**ASSE VIARIO MARCHE – UMBRIA
E QUADRILATERO DI PENETRAZIONE INTERNA
MAXI LOTTO 2**

S.S. 318 LOTTO 1.2 Tratto : Pianello – Valfabbrica INTERVENTI DI INSERIMENTO PAESAGGISTICO E AMBIENTALE <i>Progetto di variante Galleria Artificiale Della Donna</i> Relazione Generale	SCALA:
	DATA: 16 Settembre 2015

Codice Elaborato : **L070312AE20MA0100 REL03 A**

VARIANTE GALLERIA ARTIFICIALE DELLA DONNA								
	RELAZIONE GENERALE								
L0703	12A	E	20	MA	0100	REL	03A	Pag. di Pag. 1 di 5

Figura 3 – Sezione tipologica scatolare

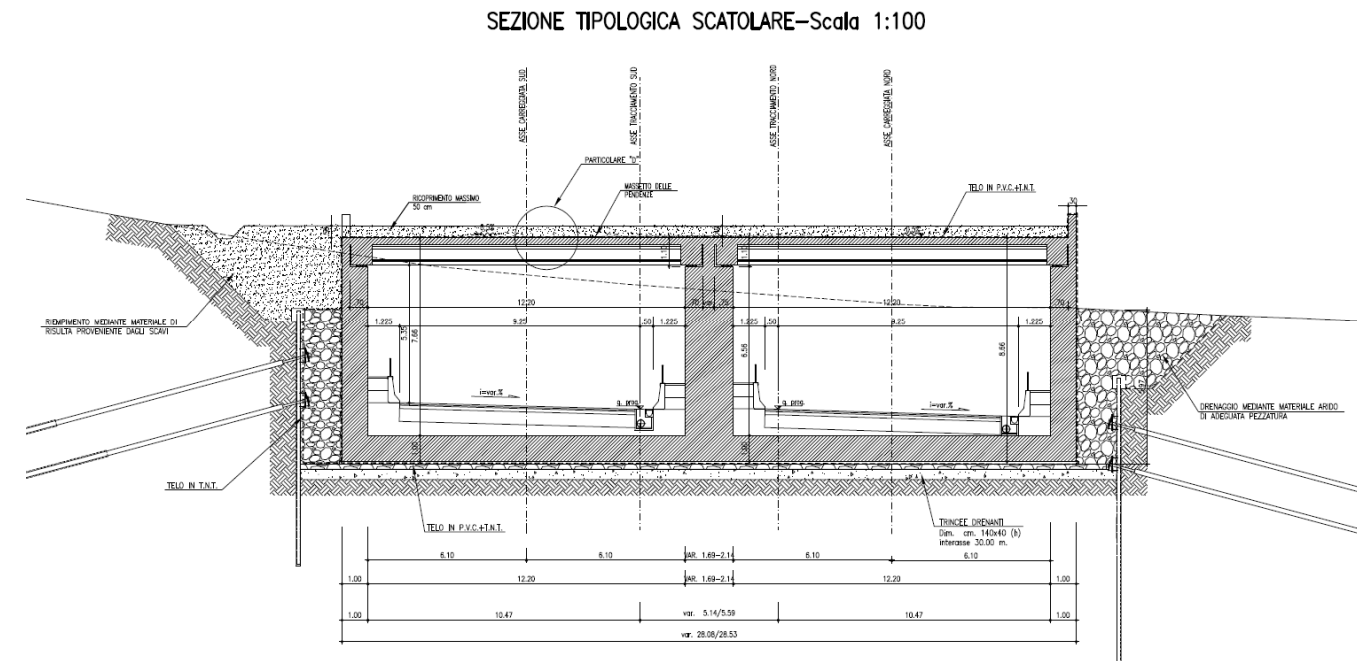
Al posto della prevista copertura in struttura metallica con caratteristiche fonoassorbenti, il manufatto, che sorgerà in continuità alla galleria artificiale "della Donna" nel tratto compreso fra le progressive 8+950.00 e 8+990.40 della carreggiata nord e fra le progressive 8+946.77 e 8+987.29 della carreggiata sud, è costituito da una struttura scatolare pluri connessa in calcestruzzo armato.

La struttura in oggetto sarà realizzata mediante una piastra di fondazione gettata in opera sulla quale si innesteranno i piedritti costituiti da setti continui anch'essi gettati in opera. Per quanto attiene la copertura delle canne della carreggiata nord e sud, essa verrà realizzata mediante il varo di travi tipo LV80/242 in c.a.p. prefabbricate e precomprese in stabilimento con armature a cavi aderenti e da una soletta di spessore 25cm.

Figura 2 – Geometria del sottopasso scatolare

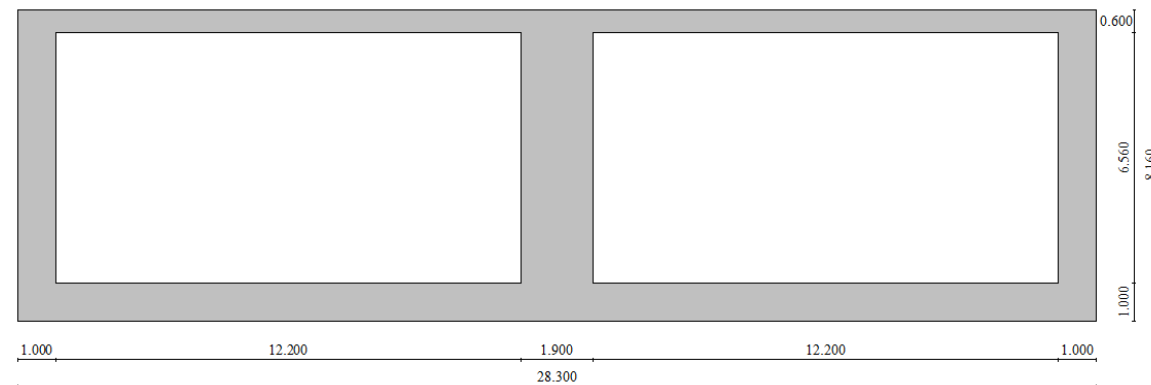
Il progetto prevede inoltre la realizzazione di un'unica soletta di fondazione comprendente le due canne della G.A. posta ad una quota intermedia alle due previste dal P.E.A. al fine di ridurre la pressione idrostatica proveniente dalla falda acquifera e ridurre le possibilità di infiltrazione dovute ad angoli a spigolo vivo, possibili punti critici di rottura delle opere di impermeabilizzazione.
